改善箇所説明図

基準不適合発生箇所：バックル

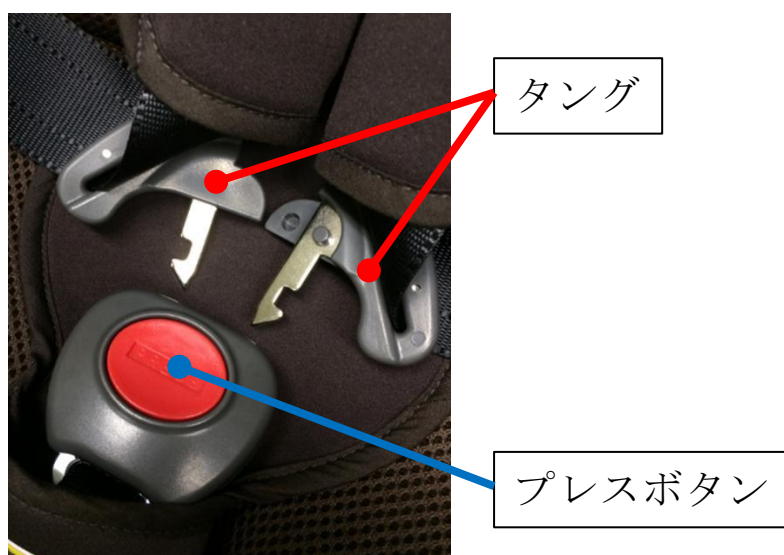
年少者用補助乗車装置（チャイルドシート）に取付けられているバックルの内部部品の強度が不足しているため、使用過程により、当該部品が破損することがある。そのため、バックルのロック機構が正常に作動せず、最悪の場合、ロックがかからないおそれがある。

- 1.3. 改善内容：対象となる全製品のバックル及びタンゲを対策品へ交換する。
